令和5年第2回定例会（6月議会）
建設部 提出資料

鳥海ダムの基本計画の変更について

鳥海ダム建設事業の事業費と工期について

○基本計画（第1回変更）（案）

ダム配置の見直し (現計画 X320軸 ⇒ 変更計画 X360軸)

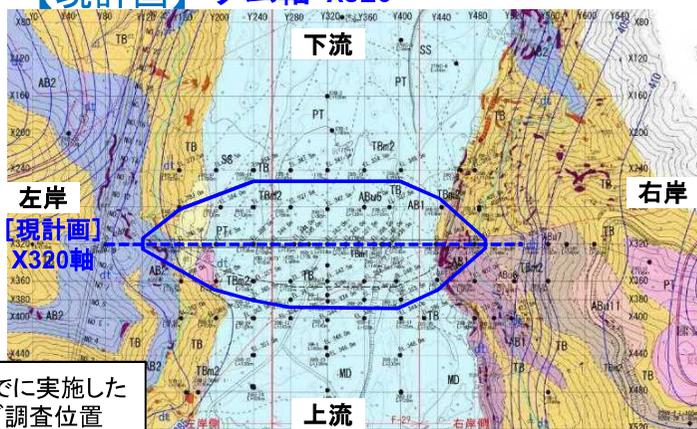
- 現計画 (H30年12月) は、ダムサイトのボーリング調査結果等に基づきダムの配置を決定していました。その後、ボーリング調査の進捗・充実に伴い、掘削除去が必要な地質分布の拡大や堤体上流20~30mの範囲に高透水層の分布が判明したことから、改めて最適なダム軸の比較検討を行いました。
 検討の結果、現計画に対し基礎の硬さ及び透水性が有利であり、最も経済的な配置となるX360軸にダム軸を変更しました。

【現計画】ダム軸 X320

【変更計画】ダム軸 X360

40m上流
に変更

【基礎の硬さの比較】

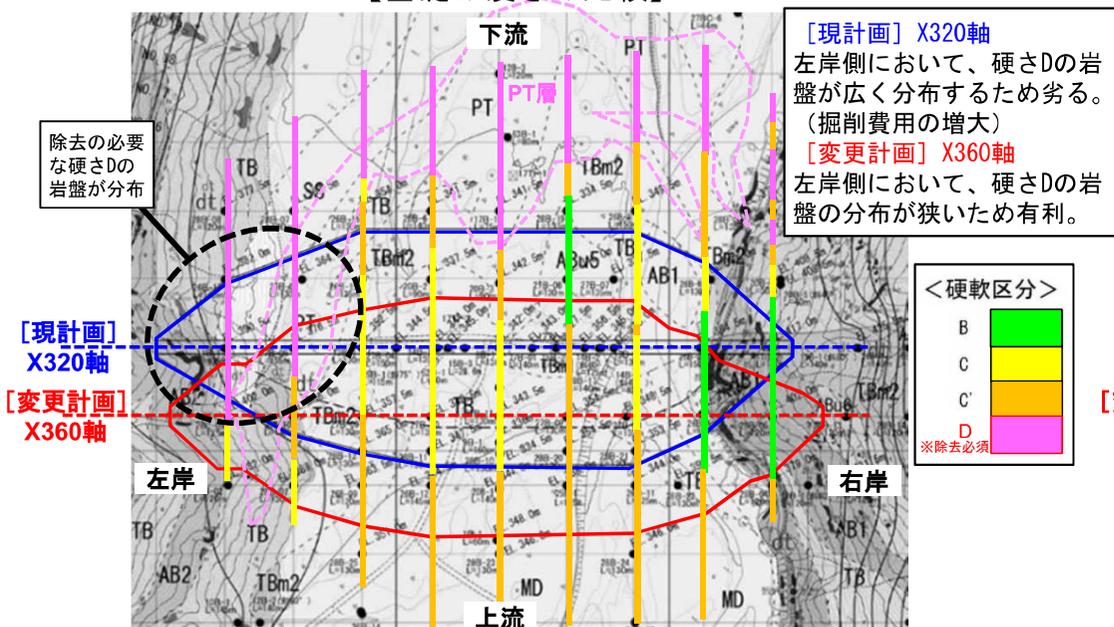
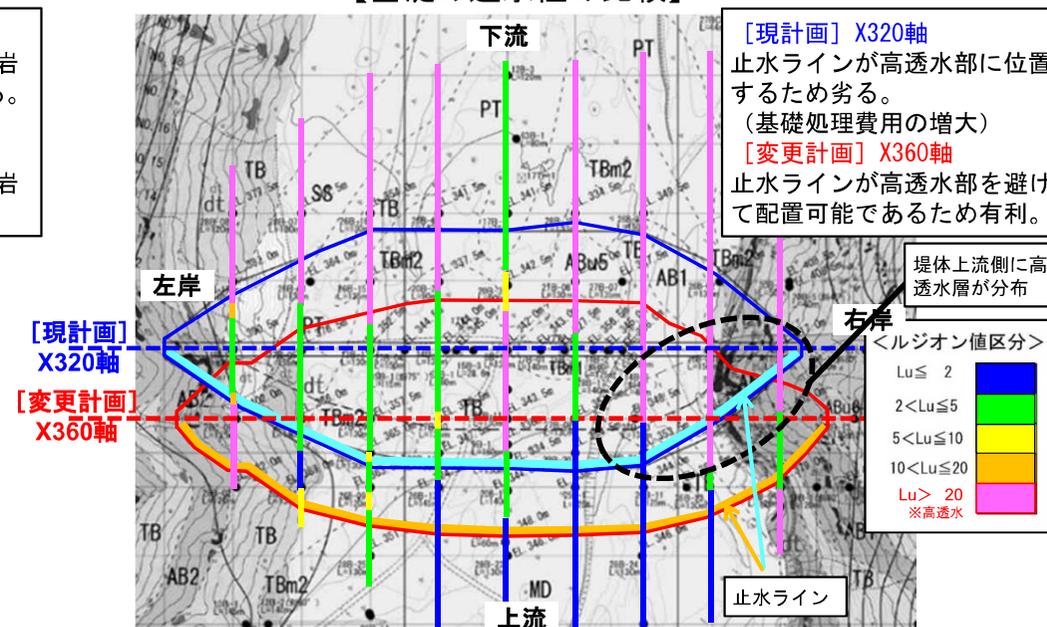
【基礎の透水性の比較】

I - 2 - ② CSG製造設備

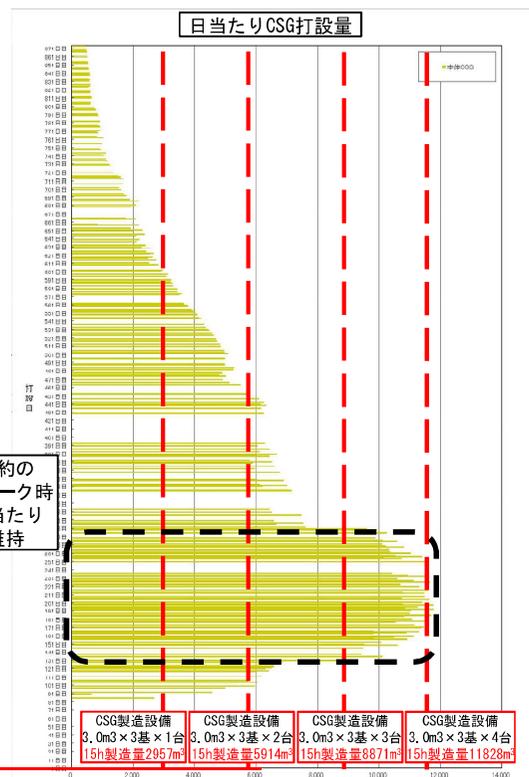
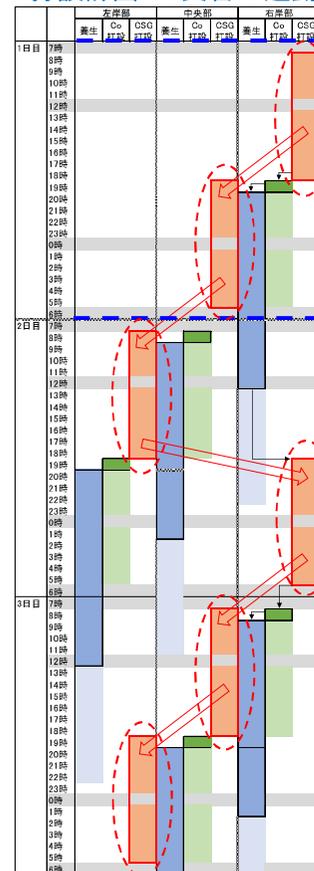
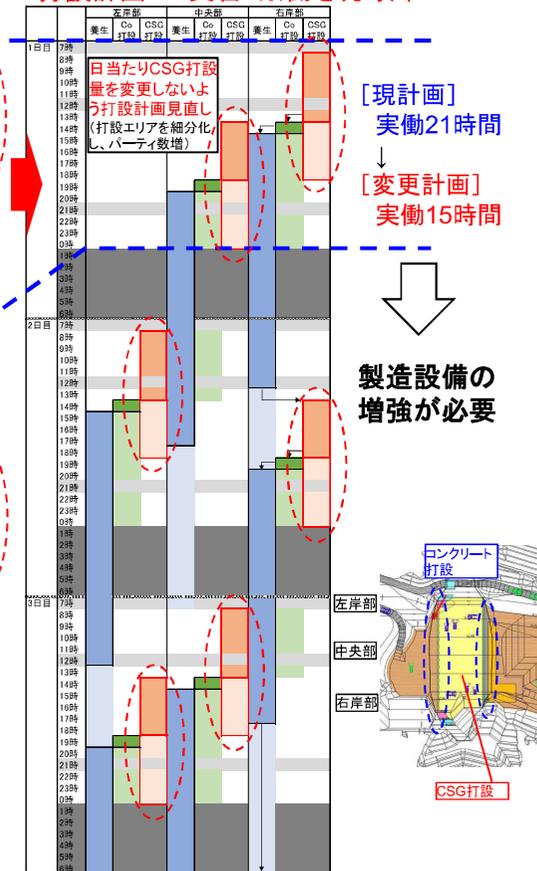
- 堤体設計・施工計画等の設計進捗による変更（働き方改革に伴う増）
- 働き方改革（残業なし, 日21時間作業→日15時間作業）に伴い、現設備規模では日当たり製造量（最大）が減少し工期が長期化することから、打設ピーク時の影響を最小限にするため、設備台数を増やして日当たり製造量（最大）を維持させます。その結果、CSG製造設備が増となるため、約4億円の増額となります。

CSG打設ピーク時
製造設備台数：3台

CSG打設ピーク時
製造設備台数：4台

【現計画】
打設計画：2交替+超勤

【変更計画】
打設計画：2交替 ※働き方改革

Ⅱ－1－① 転流工（仮排水路）

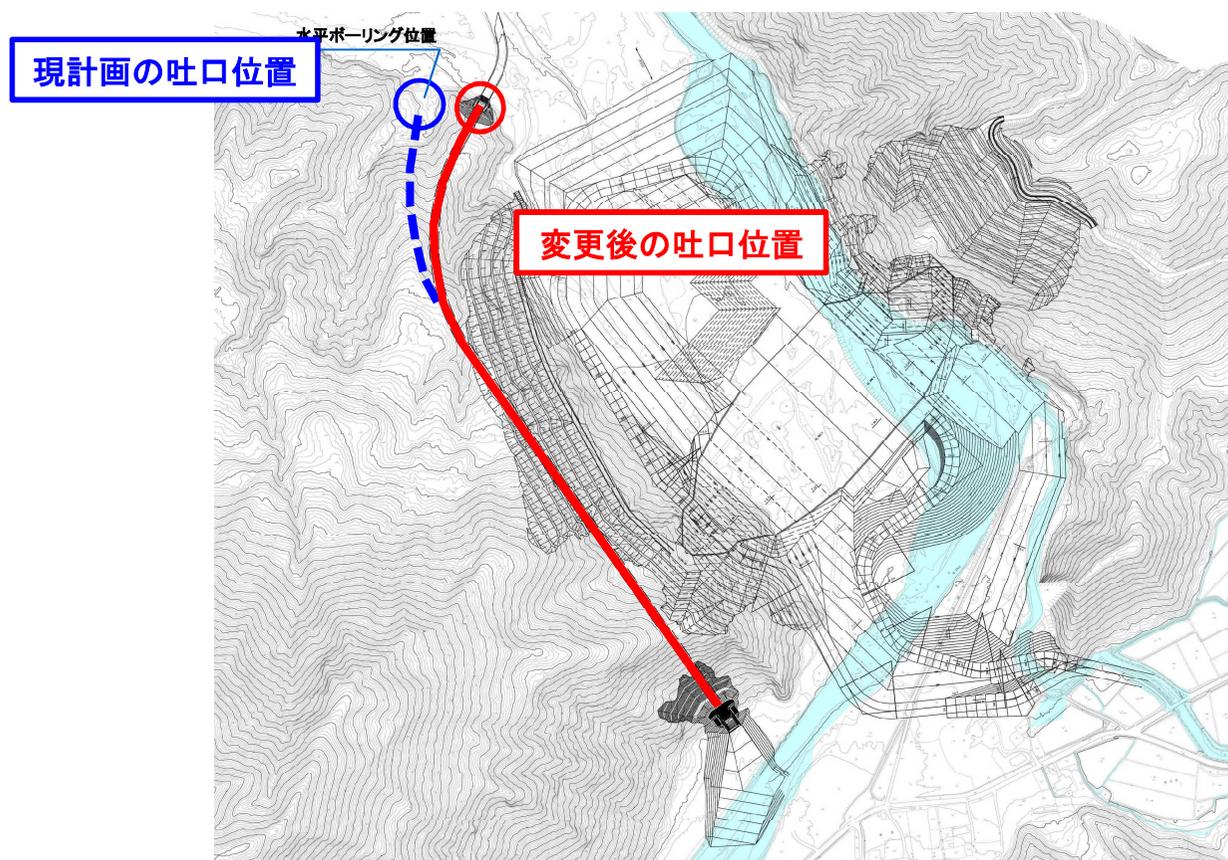
- 地質調査の進捗等による変更（調査進捗に伴う水路延長の増（吐口部の変更））： 約4億円増
- 現計画では、地形図等を元に仮排水トンネルを最短ルートで計画をしていましたが、詳細設計を行うにあたりボーリング調査を実施したところ、沢部上面に崩壊堆積物斜面が分布していることが判明しました。斜面崩壊等により仮排水トンネル吐口の閉塞の恐れがあることから吐口の位置を変更しました。これに伴い仮排水路延長が670mから723mに延長となり、約4億円の増額となります。

ボーリングコア写真
吐口水平ボーリング（崩壊堆積物）

吐口付近ボーリングコア写真：崩壊堆積物を含んだ状況

Ⅱ－１－③ 掘削工（土石掘削）

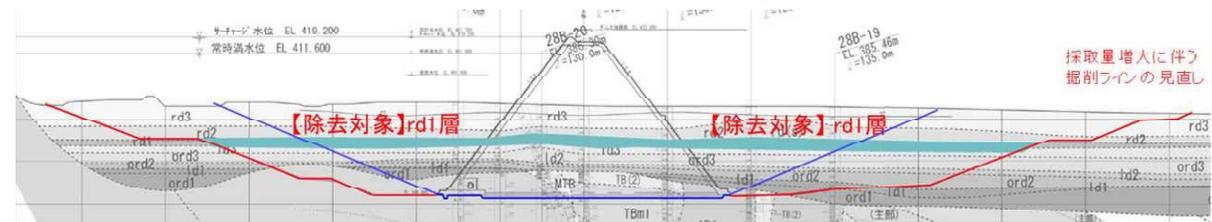
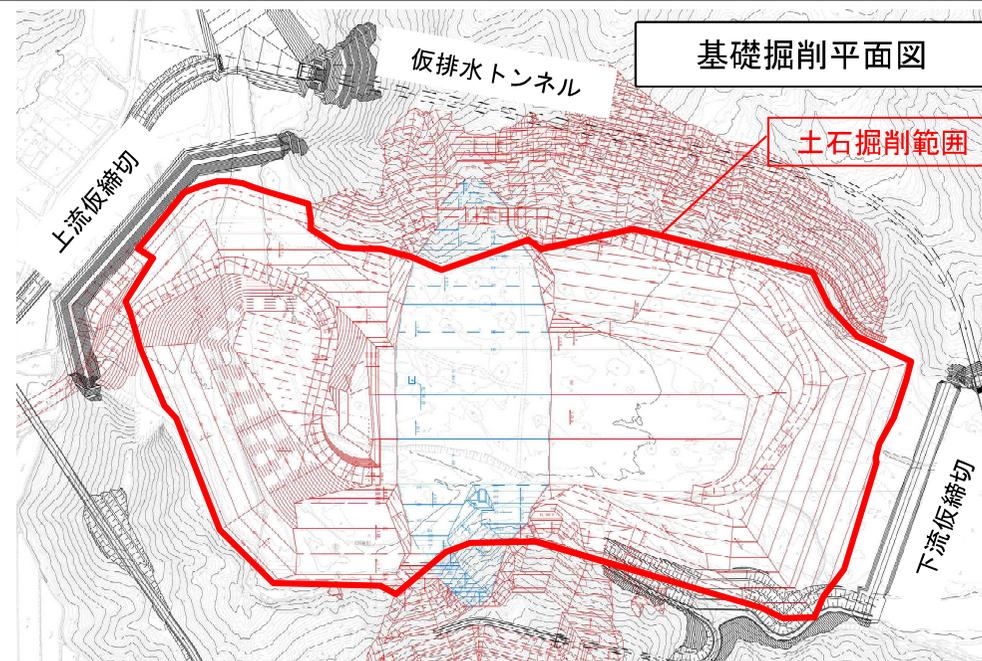
- 地質調査の進捗等による変更（CSG材採取計画の変更に伴う掘削量の増）： 約12億円増
- 現計画ではダム軸付近のボーリング調査結果をもとに、河床堆積物の全量をCSG母材として利用する計画でした。その後、CSG母材の性状試験等の知見の蓄積により、当初母材として見込んでいた現河床堆積物のうち、rd1（現河床堆積物の一部）がCSG材に適用できないことが確認されました。これに伴い、rd1（現河床堆積物の一部）以外の層から採取する必要があるため、掘削量が増加するとともに、rd1層の廃棄が必要となり、約12億円の増額となります。
- また、掘削量が増加したことに伴い、12ヶ月の工期延伸となります。

鳥海ダムの基礎岩盤上には、約40mの河床堆積物が存在しており、鳥海ダムでは、当該河床堆積物をCSG母材として利用する計画である。

河床堆積物を調査した結果、rd1（現河床堆積物の一部）層の粒度が極端に細粒側の傾向を示すことが確認され、ひし形によるCSG強度の管理が不可能であることから、鳥海ダムのCSG材より除外する必要が生じた。

Ⅱ-1-④ 掘削工（岩掘削）

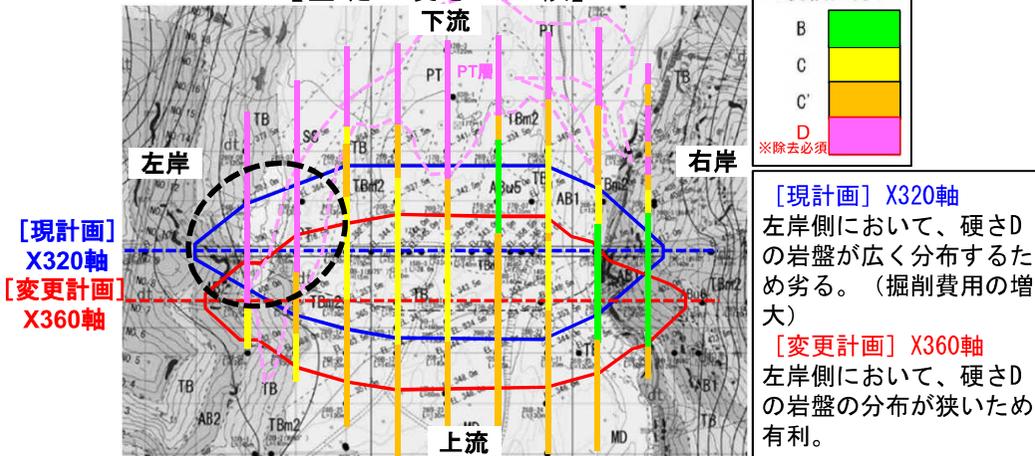
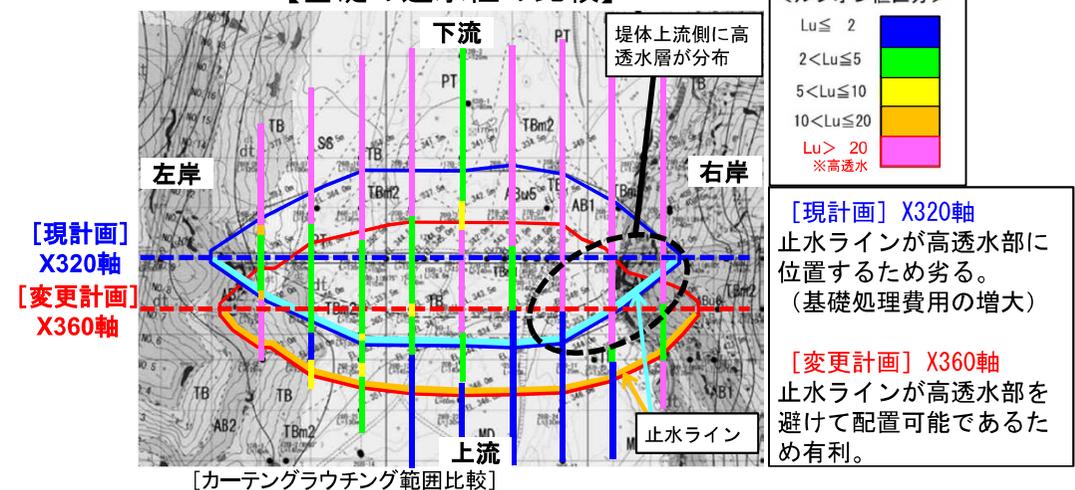
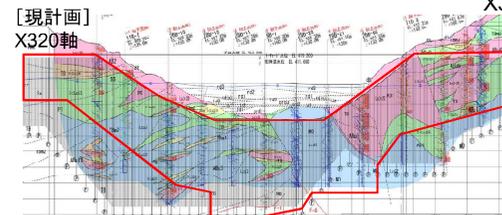
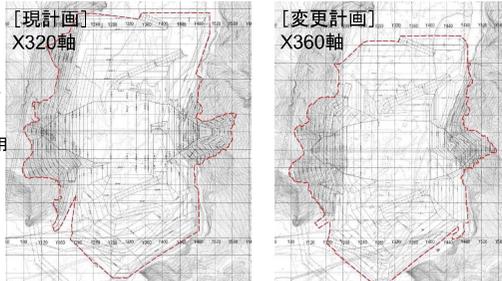
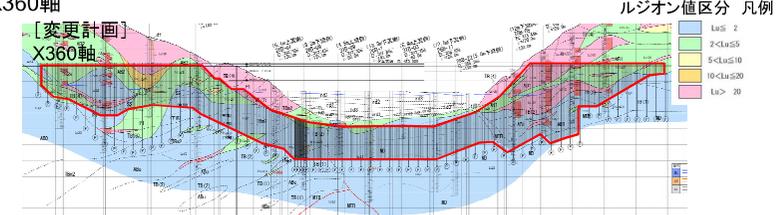
- 地質調査の進捗等による変更（調査進捗に伴う基礎掘削量の増）： 約19億円増
- 現計画は、ダムサイトのボーリング調査結果等に基づきダムサイトを決定していました。その後、ボーリング調査の進捗・充実に伴い、掘削除去が必要な地質分布の拡大や堤体上流20~30mの範囲に高透水層があることが判明しました。そのため、ダム軸を40m上流のX360軸に変更したことから、掘削量が増加し、約19億円の増額となります。

○掘削除去が必要な地質分布の拡大
X320軸では、PT層をはじめとした硬軟区分D相当の岩盤が広く分布しており、岩掘削による除去数量が増大する。

○堤体上流における高透水層の分布
X320軸では、堤体上流におけるルジオン値が高く、グラウチング数量が増大する。

X320軸 > X360軸

【カーテングラウチング範囲比較】
X320軸 > X360軸

Ⅱ-1-⑤ 基礎処理工

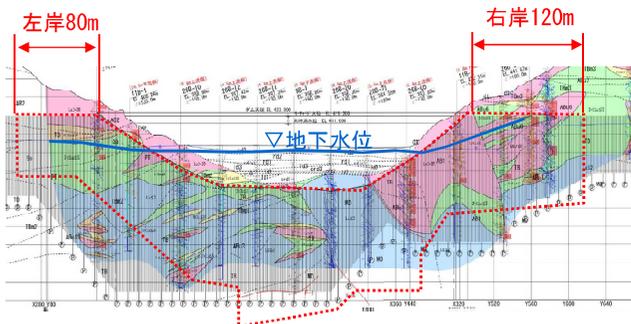
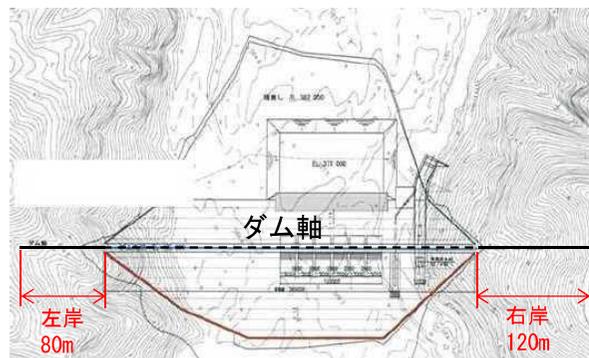
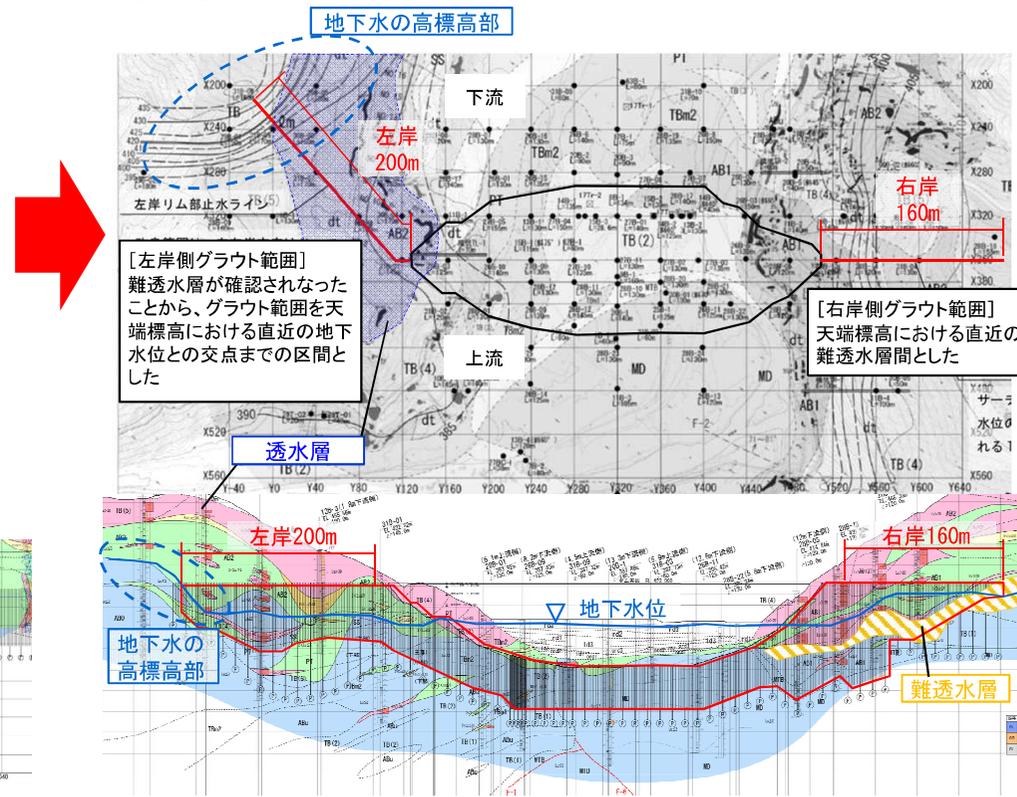
- 地質調査の進捗等による変更（調査進捗に伴うグラウトトンネル範囲の増）： 約10億円増
- 現計画のグラウチング範囲は、数箇所のボーリング調査結果を基に計画していました。しかし、ボーリング調査の進捗・充実に伴い、掘削除去が必要な地質分布の拡大や堤体上流20~30mの範囲に高透水層があることが判明しました。そのため、ダム軸を40m上流のX360軸に変更したことから、リム部のカーテングラウチングを施工するために必要なグラウトトンネル延長が増加し、約10億円の増額となります。

【現計画】

【変更計画】

Ⅱ－２－① 堤体工

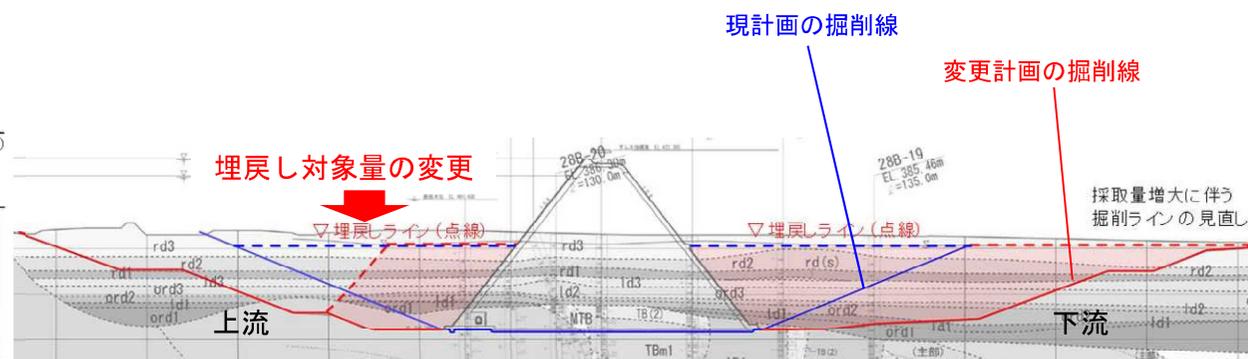
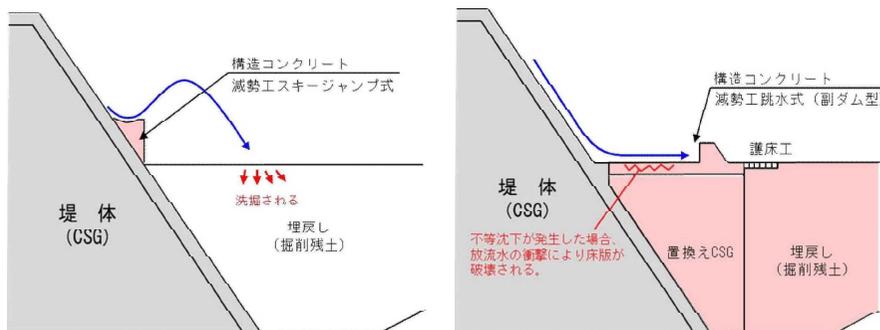
- ダム軸の変更に伴い、堤体積が増加となりました。
- また、ダム軸における地質調査結果などの知見の蓄積により、堤体の安定性検討の見直しを行ったところ、ダム本体の滑動に対する安定性の確保のため、堅固な減勢工構造（副ダム型）と減勢工の基礎部分のCSG材による置換え（埋戻し）が必要となりました。
- これらにより、約148億円の増額となります。

- ダムサイトにおけるCSG母材採取量が増加したことにより掘削範囲が拡大しました。堤体については、ダムの滑動に対する安定性確保等のため埋戻しが必要となりました。以上により、CSG母材採取範囲の拡大に伴い埋戻し数量が増加するため、約35億円の増額となります。

- ダム本体の滑動に対する安定の確保に、以下の構造が必要。
- ・ダム下流の洗堀を防止する堅固な減勢工（副ダム型）
 - ・減勢工の不当沈下を抑制するため、減勢工の基礎部分をCSG材で置換え（埋戻し）

Ⅲ－１－① 付替道路

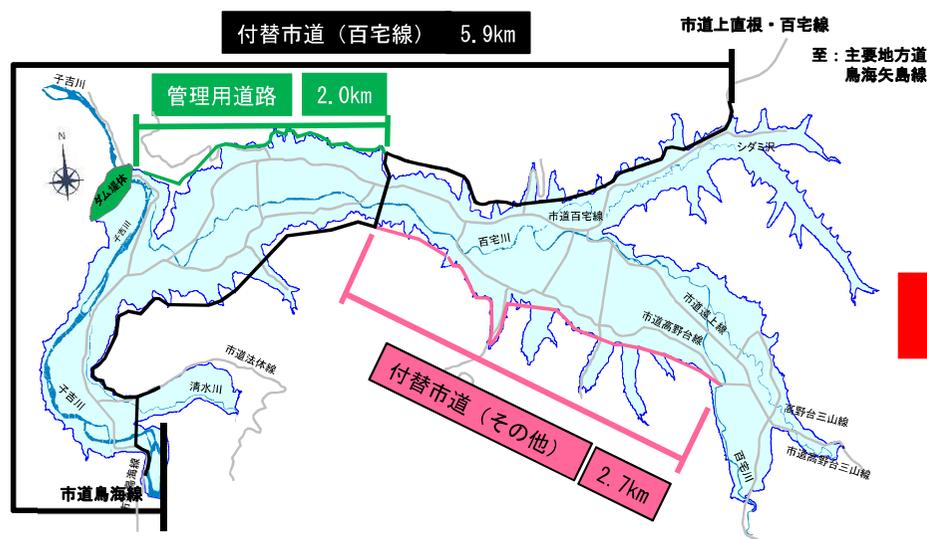
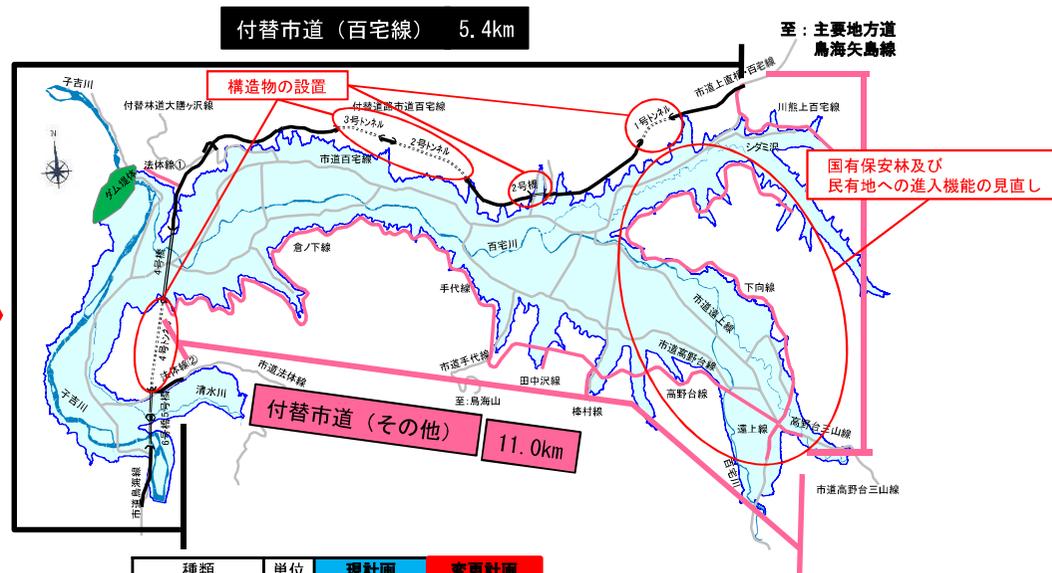
- 関係機関との協議・調整による変更（道路管理者等との協議・調整に伴う増）： 157億円増
- 現計画の付替道路ルートは、道路管理者（由利本荘市）との協議により計画していました。その後、森林管理署、地権者及び道路管理者との協議において、国有保安林及び民有地に対する進入機能の見直し等が必要となりました。3者との協議結果を踏まえ、ルートを変更した結果、道路延長の増加やトンネル等の構造物の増加が必要となったため、約157億円の増額となります。

【現計画】

【変更計画】

Ⅲ－１－③ 諸設備（その他）

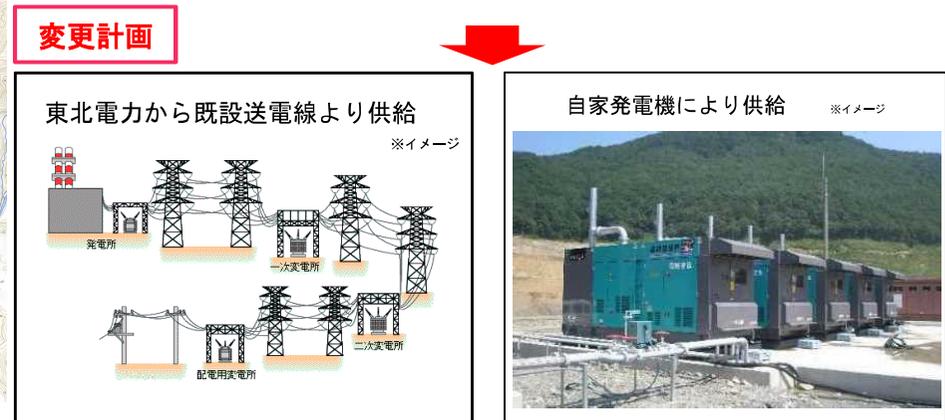
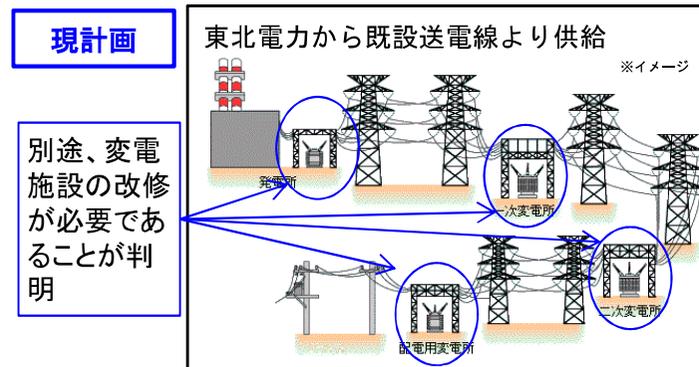
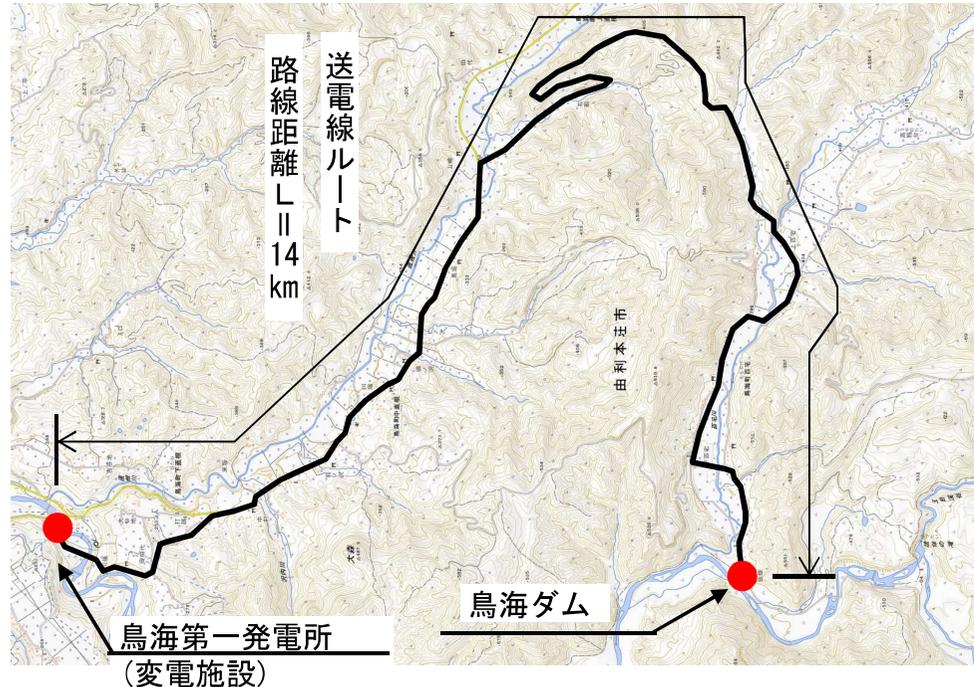
- 関係機関との協議・調整による変更（工事用電力供給方法の変更による増）
- 現計画では、ダム下流の東北電力（株）鳥海第一発電所から給電する計画としており、その最大供給量は1,000kwです。
- 働き方改革による施工計画見直しをしたところ、CSG製造設備について、工期延伸を最小限にするため設備台数を増やす必要が生じ、最大供給量1,000kwを超過することとなったため、東北電力（株）と調整の結果、最大供給量を超過した送電は変電施設の大規模改修が必要となるため不可能となりました。
- 不足する電力は、自家発電機による供給する必要があるため、約1億円の増額となります。

発電所からの送電線経路 位置図

変電所の改修を行わず、最大供給量を超える分は発電機による対応
